# COMUNE DI CARDINALE

## PERIZIA DI VARIANTE E SUPPLETIVA

|  | <b>INTERVENTI DI SISTEMAZIONE DELLE PENDICI SOVRASTANTI IL<br/>CENTRO STORICO DEL COMUNE DI CARDINALE – CODICE CZ042A/10.</b> |

| <b>A1.1</b>    | <b>RELAZIONE TECNICA DI VARIANTE E SUPPLETIVA</b> |   |

#### - TIPOLOGIA 01 -Tratto nr.1

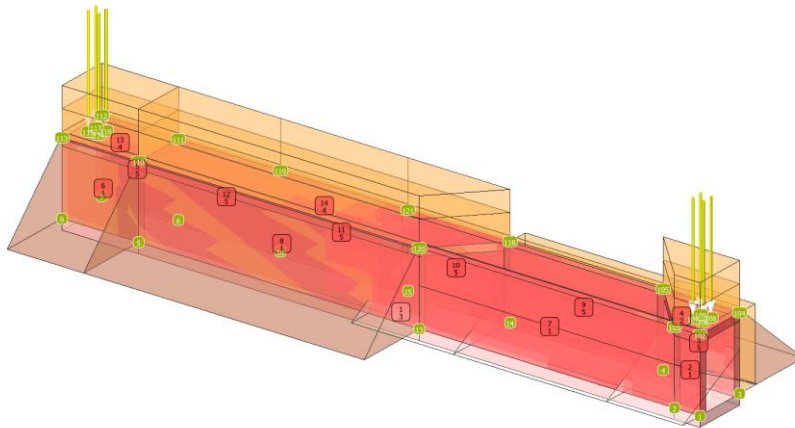
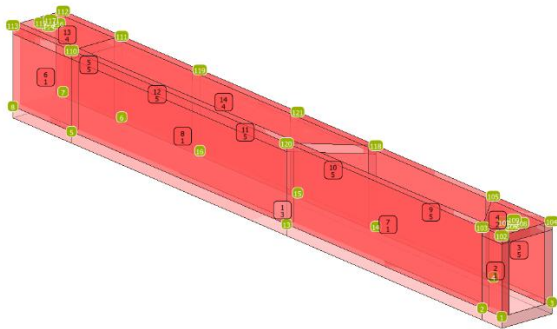
Trattasi del manufatto di partenza del canale, ad andamento retto con lieve adattamento alla conformazione planimetrica, scatolare chiuso della lunghezza di circa 19.00 ml. che si collega alla vasca di carico esistente, caratterizzato all'imbocco da una struttura superiore per l'aggancio alla quota vasca.

Il suo posizionamento risulta interrato a sistemazione del piazzale a quota vasca, i carichi applicati riguardano oltre la spinta del terreno, il sovraccarico fisso del ricoprimento dello stesso con circa ml. 3.00 di terreno ed il sovraccarico variabile sul piano di campagna. Non è stato considerato il carico idrostatico sulle pareti in quanto favorevole rispetto alla spinta del terreno.

## TIPOLOGIA 02 -Tratto nr.2

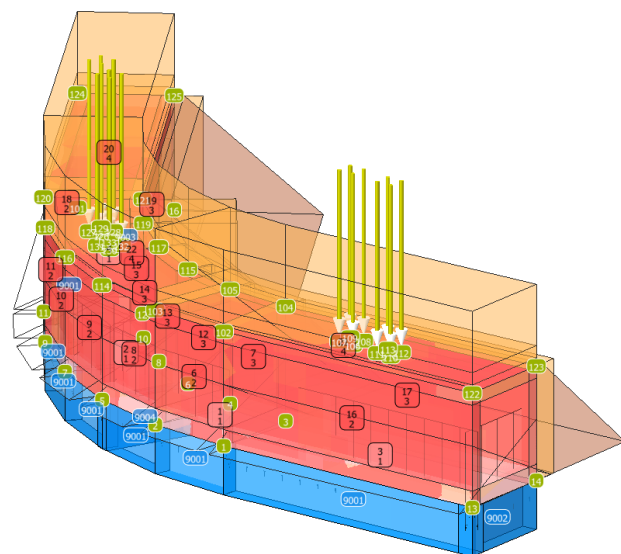
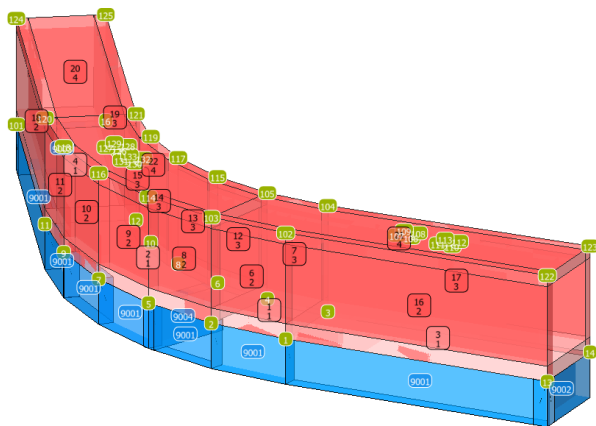
Trattasi del manufatto, successivo a quello di partenza, ad andamento retto con lieve adattamento alla conformazione planimetrica, della lunghezza di circa 25.00 ml. il suo posizionamento ricade in parte in corrispondenza della strada per circa 14.00 ml. quindi scatolare chiuso ed in parte, per circa 11.00 ml. scatolare aperto; tracciato interessato dalla presenza di un fabbricato già espropriato, previsto da demolire. Il suo posizionamento risulta interrato in corrispondenza della strada, ed i carichi applicati riguardano oltre la spinta del terreno, il sovraccarico permanente della pavimentazione ed il sovraccarico variabile da traffico. Il carico idrostatico non è stato considerato, in quanto favorevole rispetto alla spinta del terreno. Per la parte a scatolare aperto, posizionato a ridosso del piano di campagna da un solo lato, quello di monte rispetto allo schema, la spinta del terreno è stata applicata solo da quel lato, con i sovraccarichi applicati limitatamente alle porzioni di solette funzionali, mentre è stato applicato il carico idrostatico.

### - TIPOLOGIA 03 -Tratto nr.3-10

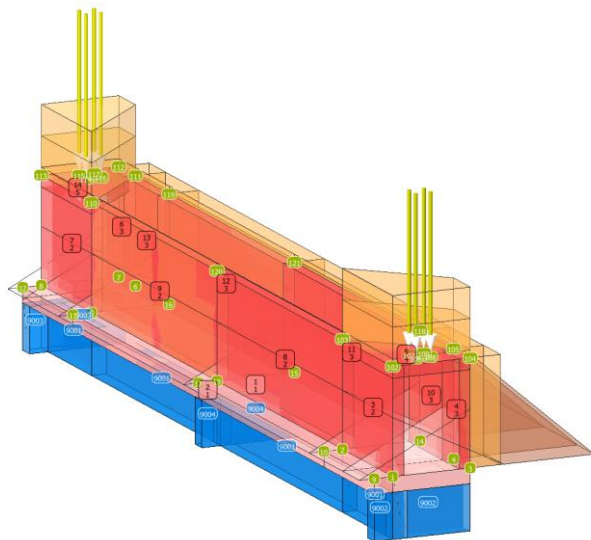
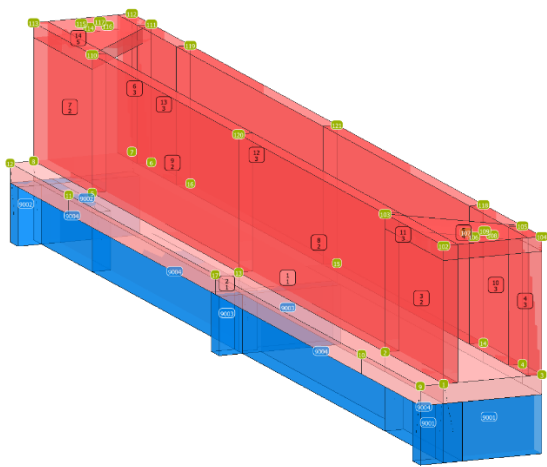
La tipologia 03 del manufatto è quella corrispondente alla realizzazione di due tratti ad andamento curvilineo dello sviluppo di circa ml. 25 cadauno. Scatolare chiuso.

Il tratto nr. 3 riguarda il manufatto, a seguire il nr. 2, posizionato in affiancamento della strada comunale Via M. Zaccone. Tracciato interessato dall'area di sedime di vecchi fabbricati già demoliti.

Il tratto nr. 10 riguarda il manufatto a seguire l'intervento composto dalla doppia paratia di pali, ed intercetta il canale in muratura di pietrame esistente

Il loro posizionamento risulta interrato da un lato in corrispondenza del lato di monte, mentre l'altro lato di valle è libero. Tracciato interessato da strada comunale e manufatti fatiscenti previsti da espropriare e demolire.

Per il loro posizionamento tale manufatto è fondato su platea nervata, con sottofondazione di travi/setti.

I carichi applicati riguardano oltre che la spinta del terreno, asimmetrica da un solo lato, il sovraccarico permanente della pavimentazione il sovraccarico variabile da traffico ed il carico idrostatico.

#### - TIPOLOGIA 04 -Tratto nr. 4-5-6-9

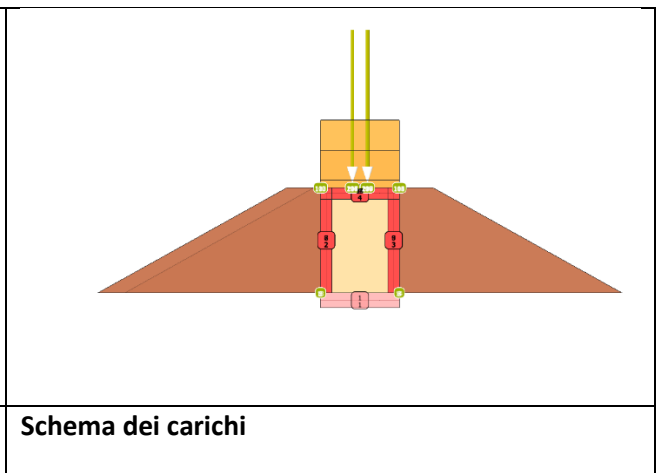
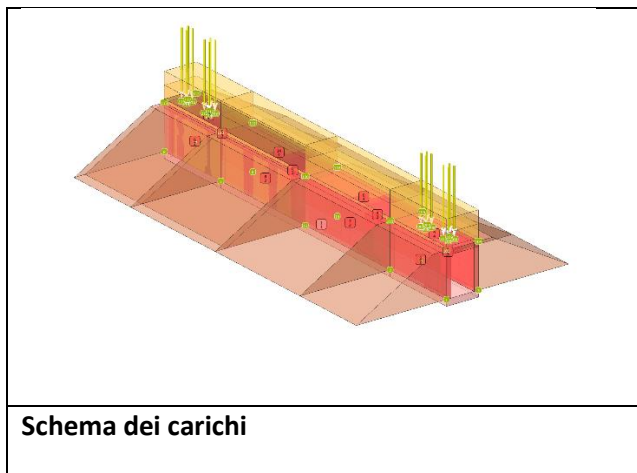
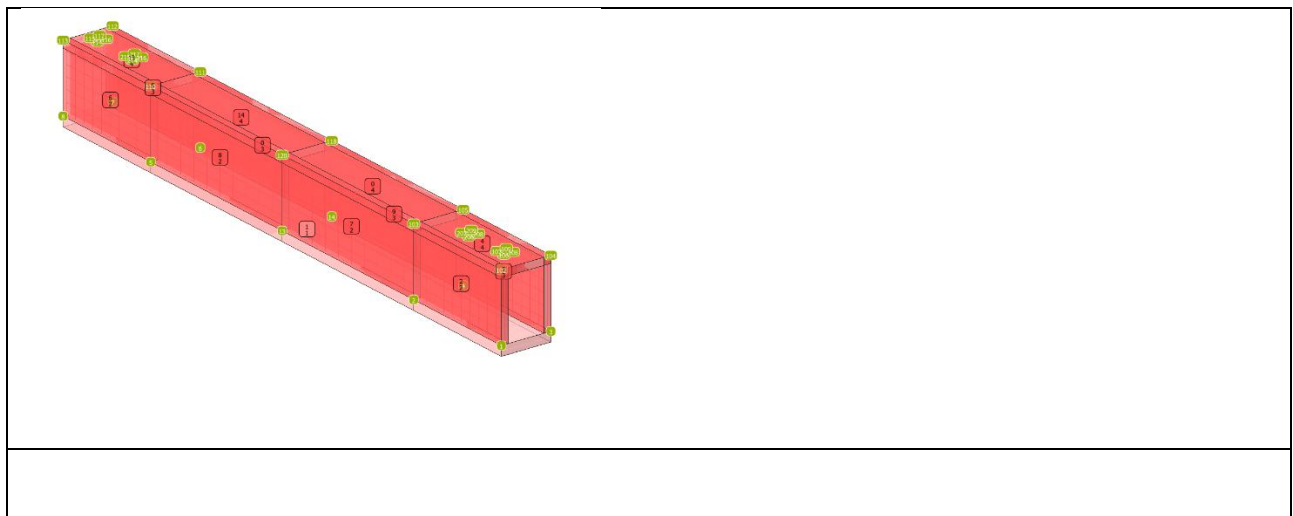
La tipologia 04 del manufatto è quella corrispondente alla realizzazione di quattro tratti ad andamento retto con lievi adattamenti planimetrici, del tipo scatolare aperto, dello sviluppo di circa ml. 21 cadauno, il quarto circa 6 ml.

Il loro posizionamento ricade in affiancamento della strada comunale Via M. Zaccone, per tutto il loro sviluppo. Tracciato interessato dall'area di sedime di vecchi fabbricati già demoliti.

Il loro posizionamento risulta interrato da un lato in corrispondenza della strada, mentre l'altro lato di valle è libero.

Per il loro posizionamento tali manufatti sono fondati su platea nervata estesa oltre la base dello scatolare, con sottofondazione di travi/setti.

I carichi applicati riguardano oltre che la spinta del terreno, asimmetrica da un solo lato, il sovraccarico permanente della pavimentazione il sovraccarico variabile da traffico, per le modeste parti strutturali coperte a soletta, ed il carico idrostatico.

## - TIPOLOGIA 07 -Tratto nr.15

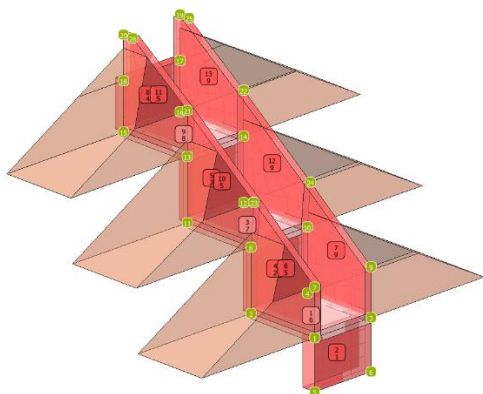
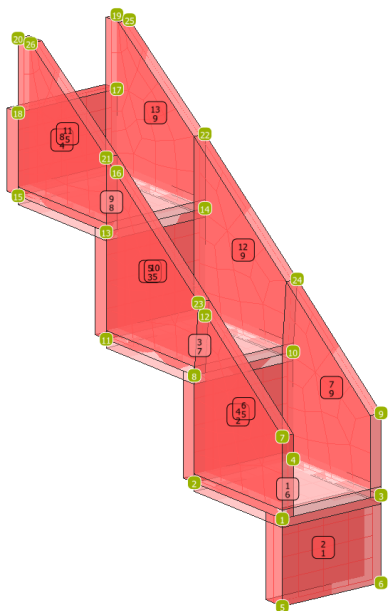
La tipologia 07 del manufatto è quella che corrisponde dallo sbocco in testa al fosso “Giacco” che, accompagna con dissipazione di energia il deflusso fino alla quota dello stesso fosso.

Nella sostanza è un canale aperto con salti di fondo, interamente incassato nel terreno con le pareti laterali. Il posizionamento risulta interrato. Tracciato interessato da terreno a verde.

## Paratia di pali di grosso diametro. Marchese-Giacco Tratto nr. 8

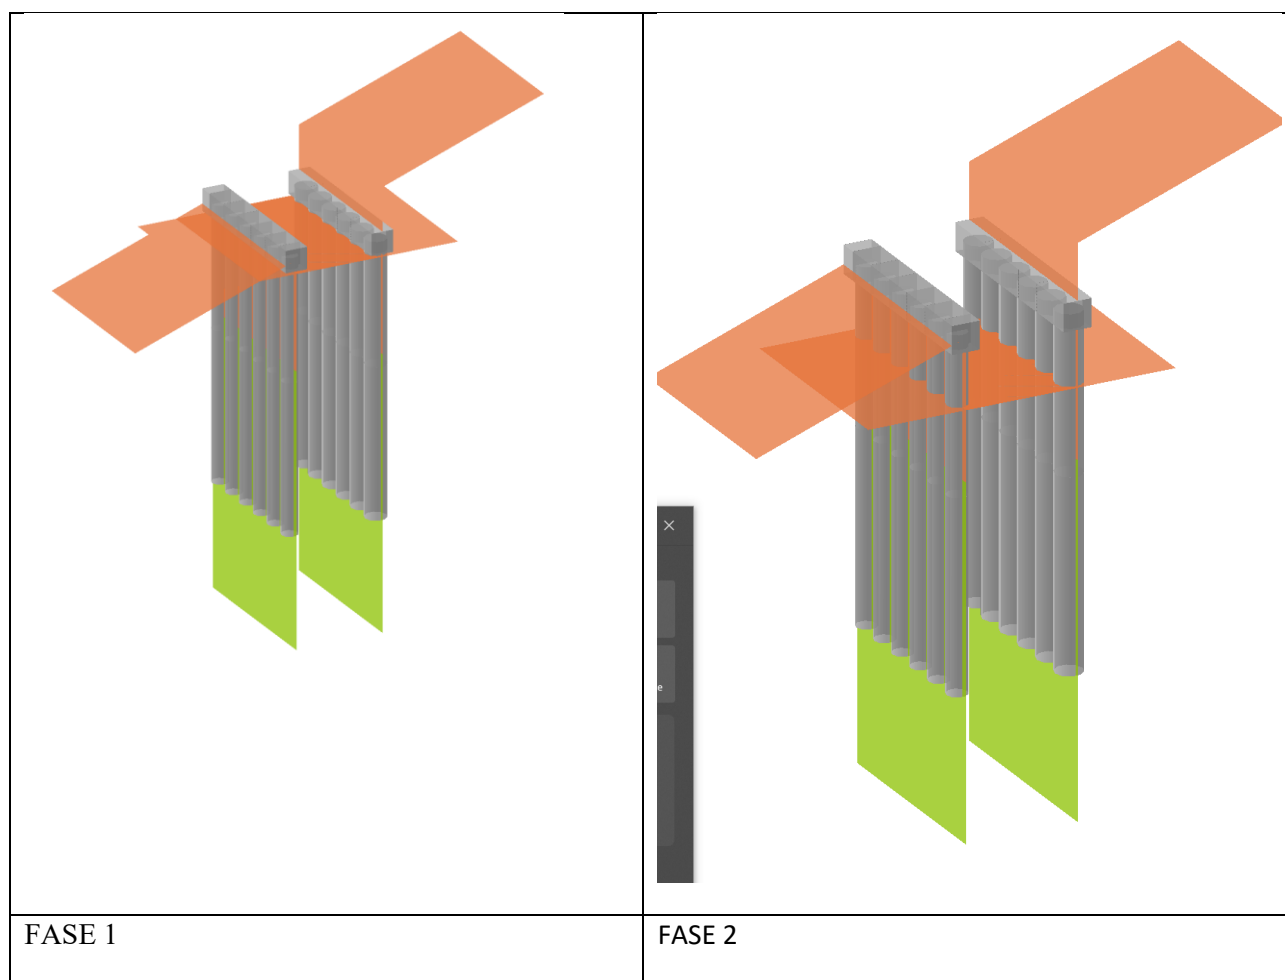
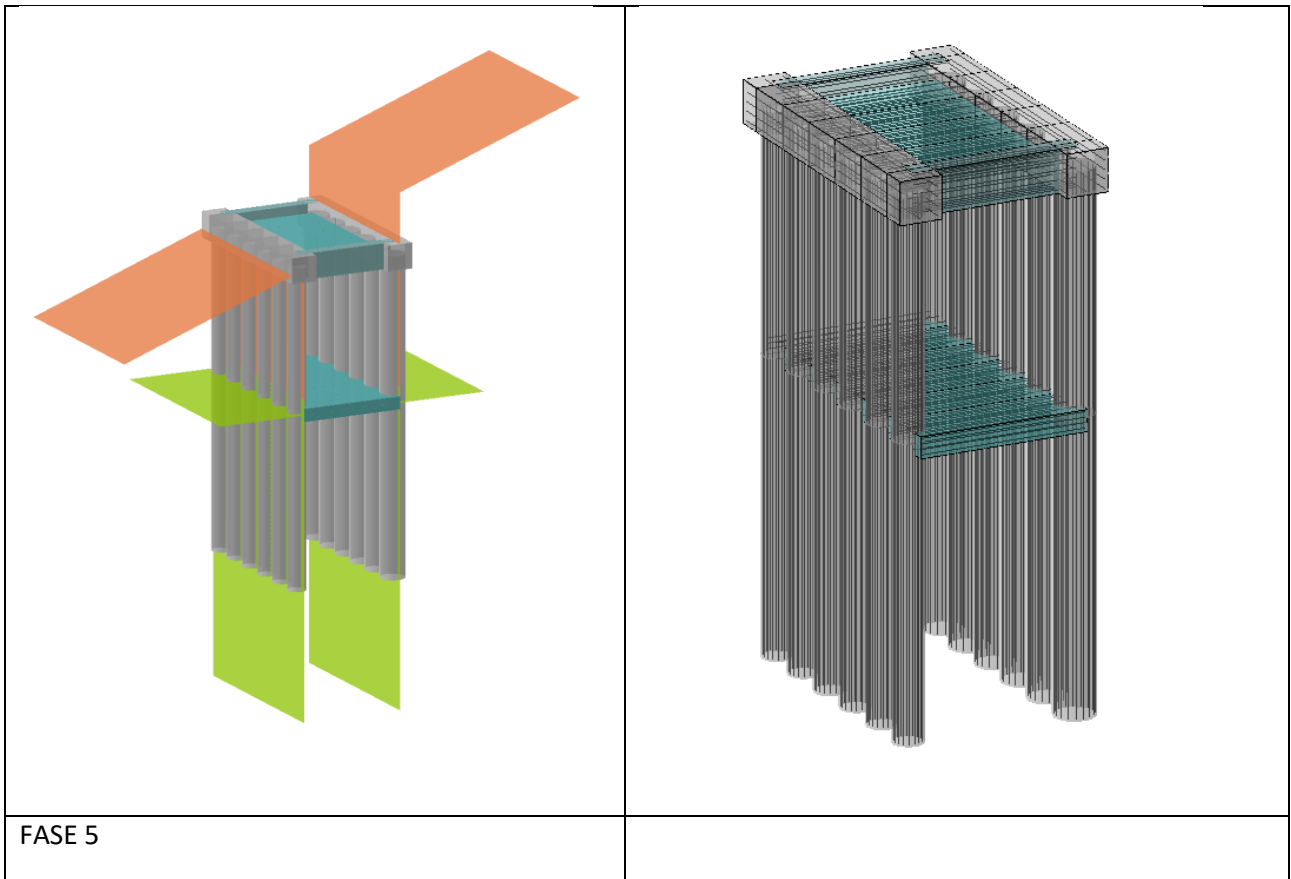
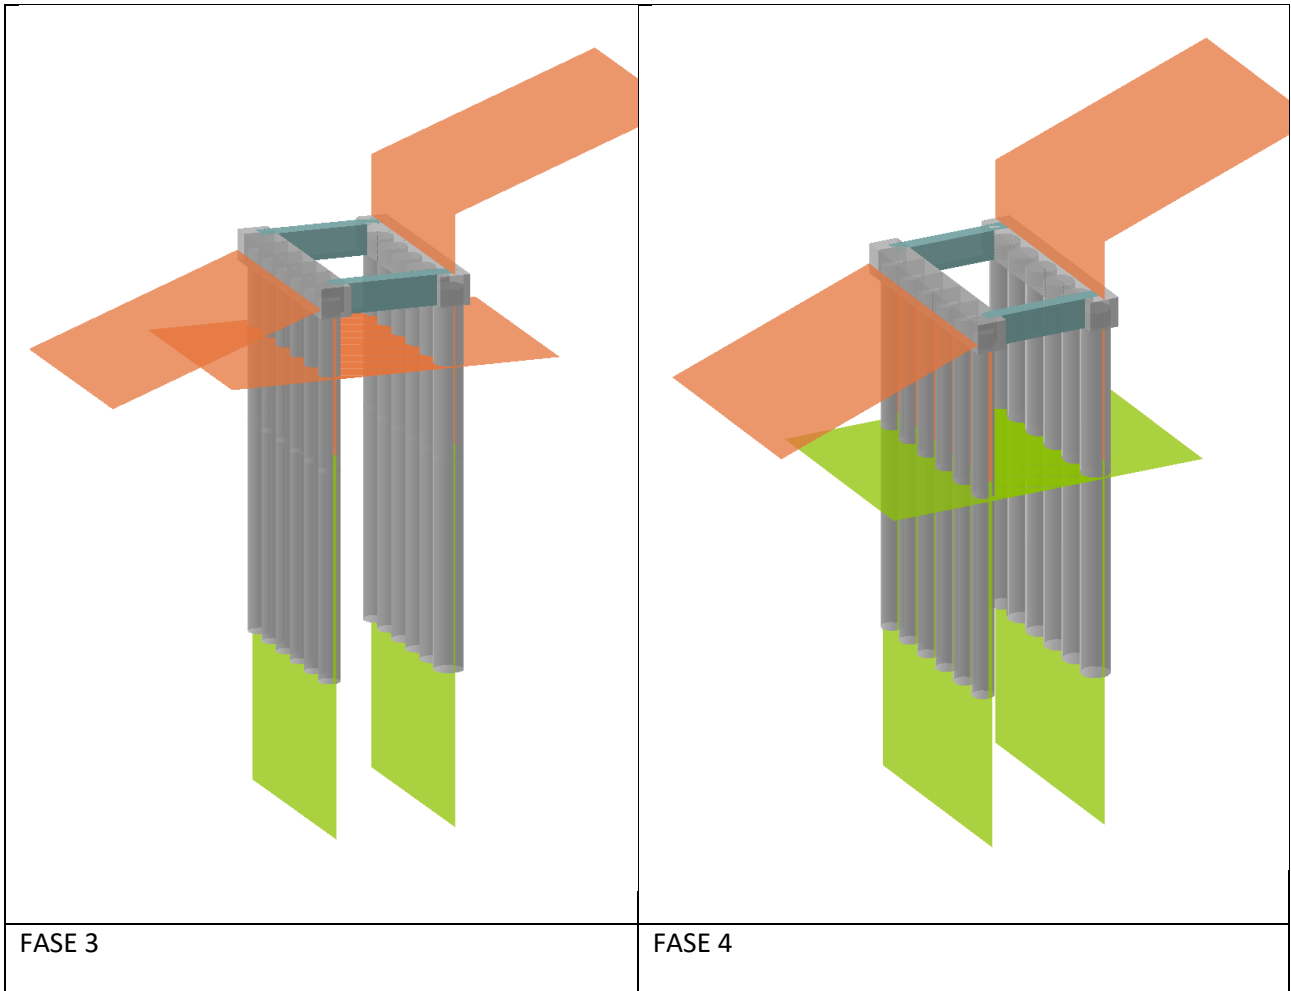
Paratia doppia di pali di grosso diametro, prevista a presidio degli scavi per attraversamento tombino scatolare in zona interposta tra vecchio canale e casa di abitazione. Nel punto di incontro con il vecchio canale è prevista apertura dimensionata per far confluire le acque del vecchio canale nel nuovo.

La paratia si sviluppa per circa 18/20 ml. lo schema grafico che segue rappresenta un concio tipo dell'intera paratia che si sviluppa con andamento spezzato descrivendo una curvatura che sarà meglio calibrata con adattamento planimetrico.

Il calcolo della paratia è stato effettuato a fasi per seguire l'effettivo andamento dei lavori, per garantire la minore perturbazione dello stato dei luoghi.

Fase 1: esecuzione degli scavi strettamente necessari per l'esecuzione dei cordoli della paratia;

Fase 2: eseguiti i cordoli procedere con un secondo livello di scavo;

Fase 3: eseguire travi di contrasto agli estremi ed alle variazioni di direzione;

Fase 4: procedere con livello di scavo definitivo;

Fase 5: eseguiti la piastra di base e le pareti del canale e la piastra in testa alla paratia;
